工程签证审批单

项目名称	栾川山水文苑 S1 地块及售楼部	工程名称	中浩德·山水文苑 S1 地块 3#楼
归属合同	栾川山水文苑 S1 地块及售楼部施工总承包合同	合同编号	LCS1-JA-016
签证部位	负一层圈过梁钢筋拆除及北侧阳台窗变更		
施工单位	河南诚鹏建设工程有限公司		
签证内容	<p>签证内容：</p> <p>有我单位施工的中浩德·山水文苑 3#楼因设计变更需要签证，具体内容如下：</p> <p>1、我单位于 2022 年 4 月 13 日收到编号为 TBG-01 关于 1#-20#楼窗户变更单时，3#楼地下一层已经按照原设计图纸完成 A 轴线 C1815、C2215、C1415 处圈过梁钢筋的预留工作，依据变更内容第 7 条，此处窗台及窗高进行了修改；按照变更需将此处原预留的直径 12 三级钢筋（单根长 0.91m，共计 96 根）拆除、报废，且根据高度变更需要化学植筋直径 12 三级钢筋（单根长 0.62m）共计 96 根。</p> <p>2、我单位于 2022 年 4 月 23 日收到编号为 BG-06 关于 3#楼北侧开敞阳台墙体修改为防护栏变更时；我单位已经按照原设计图纸完成四层中单元东户（计 1 处），六层西单元、中单元（计 4 处），七层全部（计 6 处）合计 11 处纵轴 100 厚加气混凝土砌筑工作，按照变更要求需对以上完成的砌体拆除、垃圾清运；并在 F 轴每户增加一根构造柱，构造柱钢筋已无法预埋，需化学植筋直径 10 的三级钢筋（单根长 0.50m）共计 8 层*6 处/每层*8 根/处=384 根。</p> <p>以上因设计变更造成我单位的返工、拆除费用（详见预算书），请建设、监理单位予以确认。其它牵涉的变更费用按合同约定另行计取。</p> <p>后附：预算书、现场见证照片、设计变更单</p> <p>施工单位经办人：(签字盖章)  日期：2022.5.10</p>		
监理单位意见	<p>监理单位意见：  监理工程师：(签字盖章)  日期：2022.5.13</p>		
项目工程部意见	<p>项目工程部意见：  专业工程师或经理  日期：2022-5-16</p> <p>工程总监：  日期：2022-5-17</p>

设计变更通知单

设计变更 通知单	北京森磊源建筑规划设计有限公司		专 业	建 筑
	建 设 单 位	栾川县浩德颐康文旅有限公司	设计阶段	施工图
	项 目 名 称	中浩德·山水文苑S1地块	变更单编号	TBG-01
	工 程 名 称	1#-20#楼	共 2 页	第 1 页

北侧开敞阳台局部平面图 1:100

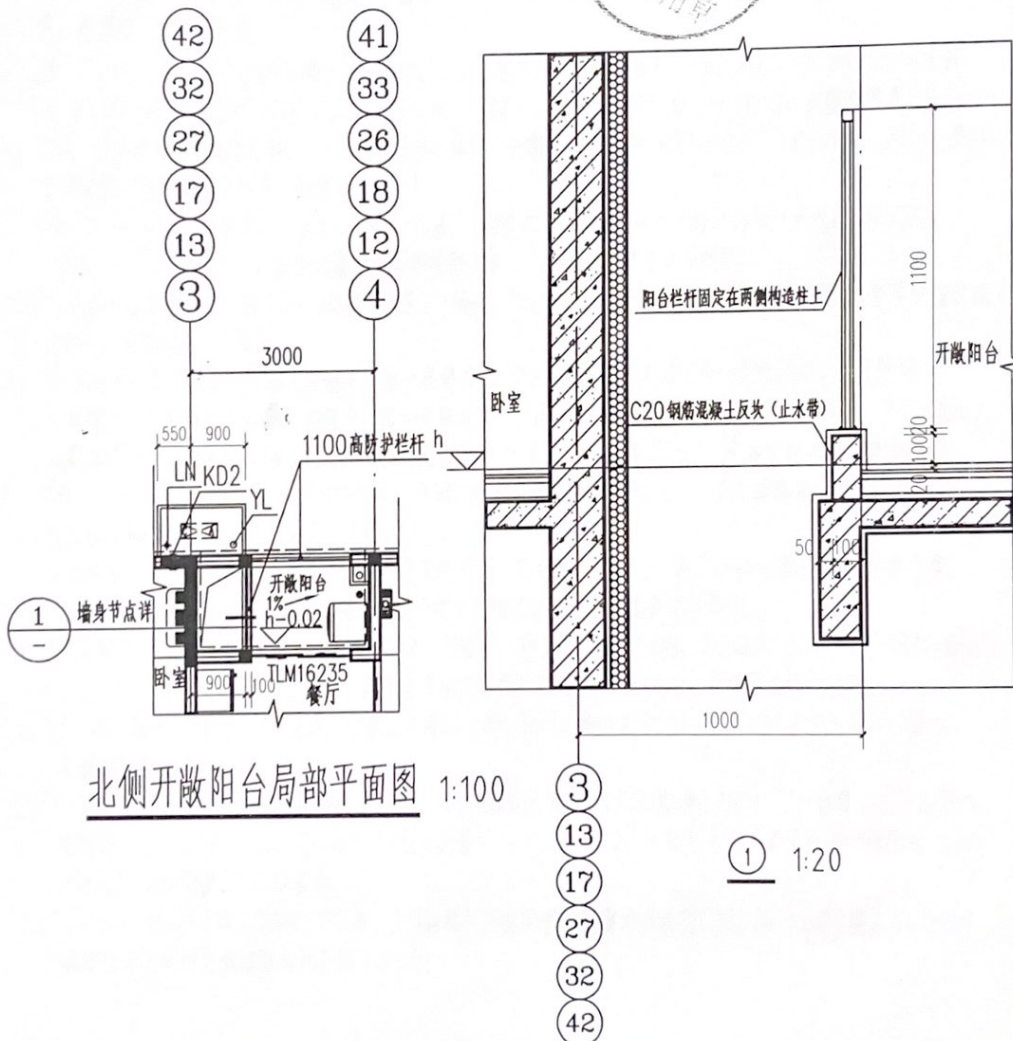
1、修改北侧阳台处墙体为防护栏杆，具体详下列附图：

附图5:

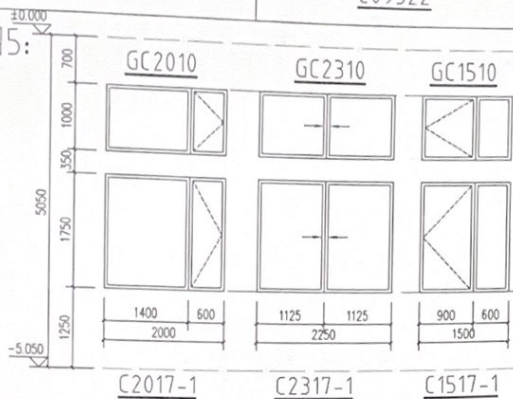
- 7、1#楼地下一层平面图中A轴上的窗户，窗台高修改为1250，窗尺寸大小及平面定位不变，详见附图5；
2#楼地下一层平面图中A轴上的窗户，窗台高修改为1350，窗高改为1750，平面定位不变，详见附图6；
3#楼地下一层平面图中A轴上的窗户，窗台高修改为850，窗高改为1750，平面定位不变，详见附图7；
